05-01-00 - Direzione Generale dell'Ambiente

**Oggetto:** [ID: 9915] Procedura di valutazione di impatto ambientale (V.I.A.), ai sensi dell'art. 23 del D.Lgs. 152/2006, e s.m.i., relativa al progetto per la realizzazione di un impianto agrivoltaico denominato "Li Molimenti" della potenza di 60 MW e relative opere di connessione alla R.T.N. da realizzarsi nel Comune di Sassari (SS). Proponente: OPR SUN 9 S.r.l. - Autorità Competente: Ministero dell'Ambiente e della Sicurezza Energetica (M.A.S.E.). Trasmissione osservazioni.

**Opere del Sistema Idrico Multisetoriale Regionale (SIMR)**  
**Progetto impainto agrivoltaico "Li Molimenti" - OPS SUN 9 srl.**  
**Individuazione interferenza con cavidotto di collegamento alla nuova SSE**

Allegato: **carta interferenza su IGM**

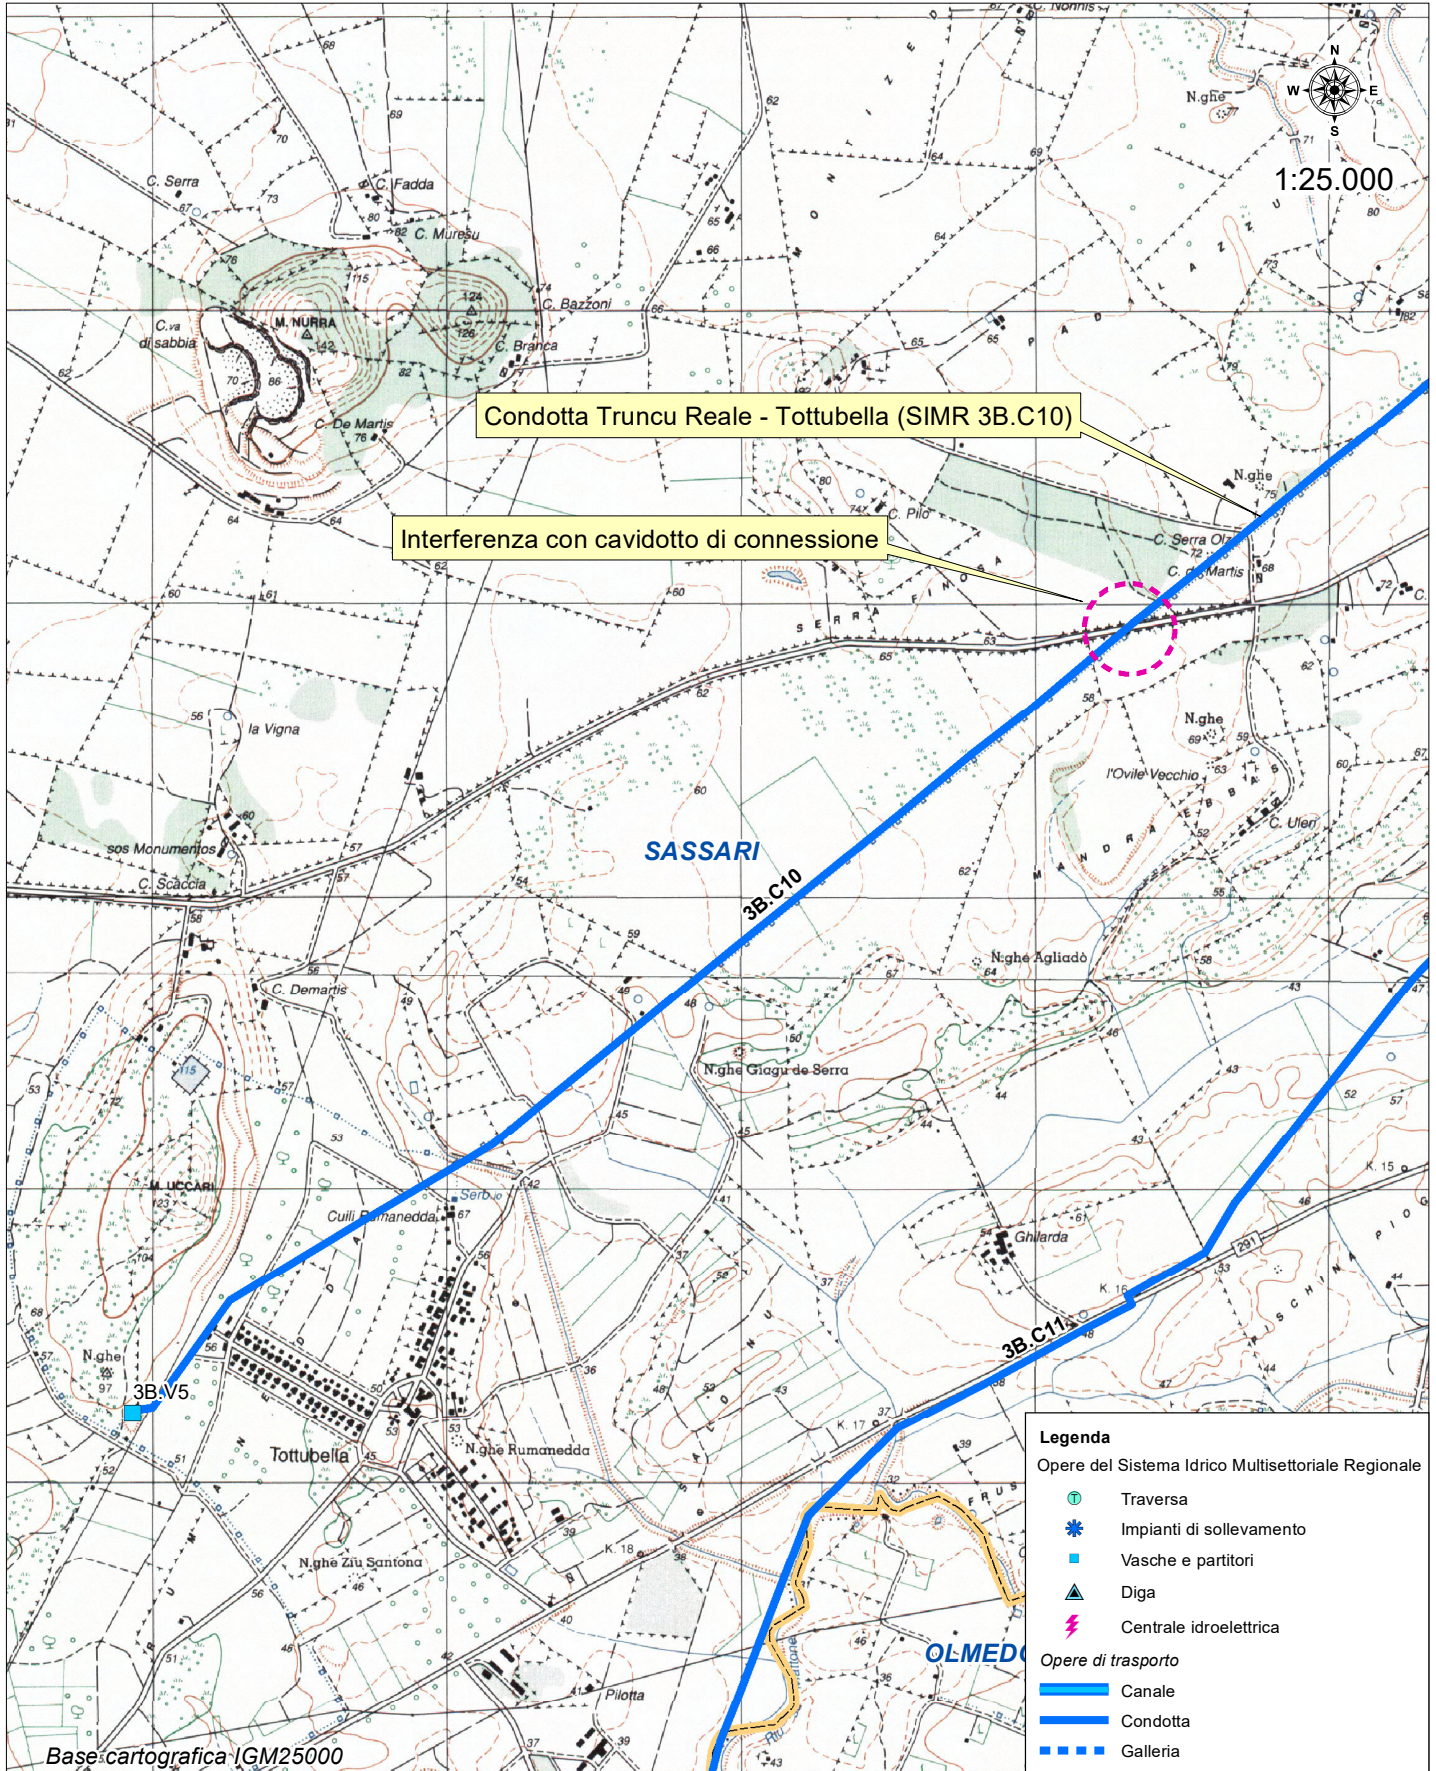
- **Condotta Truncu Reale -Tottubella (Codice SIMR 3B.C10) in acciaio Dn800**  
*Interferenza elettrodotto 36kV di collegamento alla nuova SSE*

Pertanto, per la risoluzione dell'interferenza e l'esercizio in sicurezza della suddetta infrastruttura dovranno essere rispettate le seguenti condizioni:

- a) l'interferenza tra cavidotto ed acquedotto dovrà essere risolta con la tecnica del sottopasso della condotta da parte del cavidotto con l'impiego di tecnologie "trenchless" ad **una distanza non inferiore a 1,50 m dalla generatrice inferiore della condotta** per un tratto di sviluppo non inferiore al diametro della condotta più due metri per ciascun lato.

- b) l'elettrodotto per tutto lo sviluppo dell'interferenza dovrà essere segnalato con apposito nastro rosso, inoltre dovranno essere disposti, fuori terra, alle estremità prima e dopo l'interferenza, delle segnalazioni fisse (con cartelli e targhe) che materializzino l'asse del cavidotto in cui siano riportate in apposita targhetta inamovibile le informazioni tecniche della linea, la profondità di posa della stessa e il riferimento telefonico del responsabile dell'impianto da contattare in caso di necessità;
